改善箇所説明図

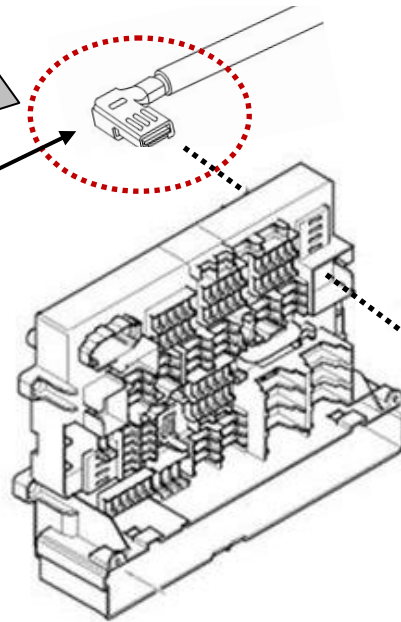
基準不適合箇所

バッテリー プラス ケーブルと
パワー ディストリビューション
ボックスとの接続部分

基準不適合の内容

車両の電装部品へ電力を供給するパワーディストリビューションボックスとバッテリーを接続するバッテリープラスケーブルにおいて、接続部分のコンネクターのメッキ及び構造が不適切なため、車両振動によって発生する腐食により接触抵抗が増大するものがある。そのため、当該ボックスから電装部品へ十分な電力を供給できず、最悪の場合、走行中にエンジンが停止するおそれがある。

改善の内容

全車両、当該コンネクターを対策品に交換する。また、車両振動の影響を低減するためケーブルを固定する。

識別：左リアドア ロアヒンジ取り付けボルト（下側）の頭に白ペンを塗布する。
